### 仕切り弁等設置の概要

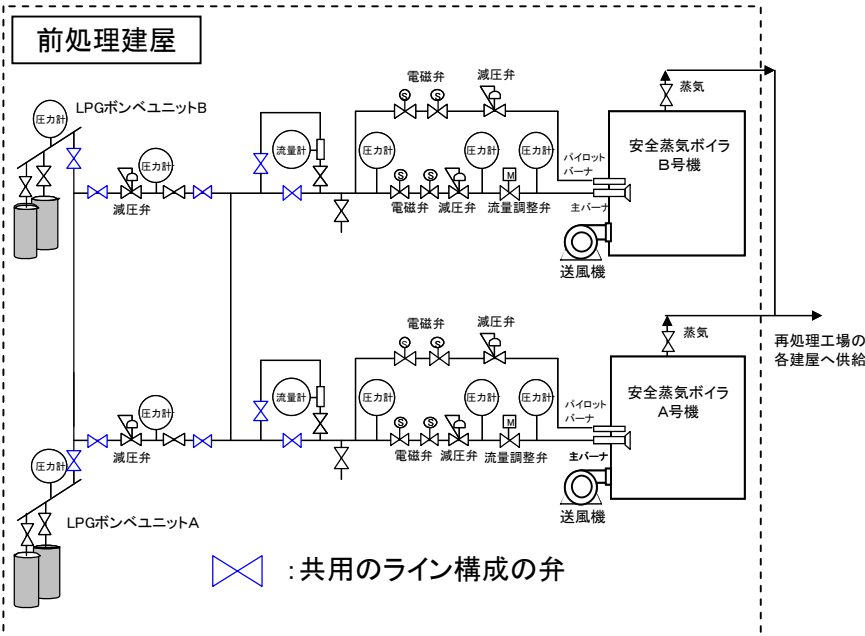
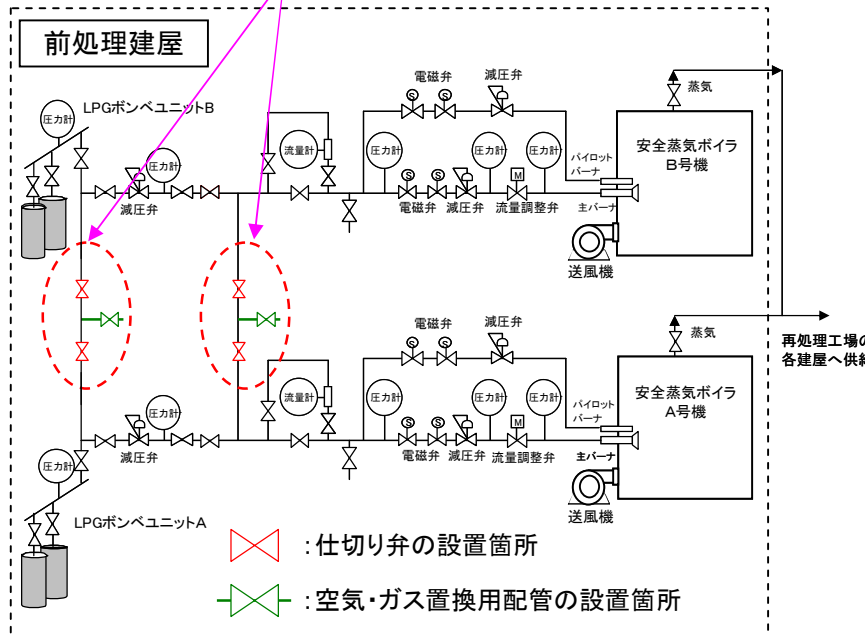
変更前	変更後	変更内容
<p>&lt;現状&gt; 燃料ガス供給配管が、安全蒸気ボイラ2台に対して仕切りするための弁がなく、共用のライン構成となっている。 このため、共用のライン構成の弁を保守する場合は、安全蒸気ボイラ2台を停止する必要がある。</p>  <p>前処理建屋</p> <p>再処理工場の各建屋へ供給</p> <p>⊗ : 共用のライン構成の弁</p>	<p>&lt;改善後&gt; 燃料ガス供給配管の共用のライン構成に仕切り弁を設置することで、安全蒸気ボイラを1台ずつ単独で保守できる。 また、保守作業に伴う空気置換及びガス置換の作業効率をより高めるため、仕切り弁の間に空気・ガス置換用配管を設置する。</p> <p>○新設する仕切り弁により、A側とB側の切離しが可能</p>  <p>前処理建屋</p> <p>再処理工場の各建屋へ供給</p> <p>⊗ : 仕切り弁の設置箇所 ⊗ : 空気・ガス置換用配管の設置箇所</p>	<p>前処理建屋の安全蒸気ボイラが2台故障した事象の対策(2011年12月22日公表済み)として、安全蒸気ボイラを1台ずつ単独で保守できるよう仕切り弁を設置する。また、保守時の作業効率をより高めるため、空気・ガス置換用配管を設置する。</p>
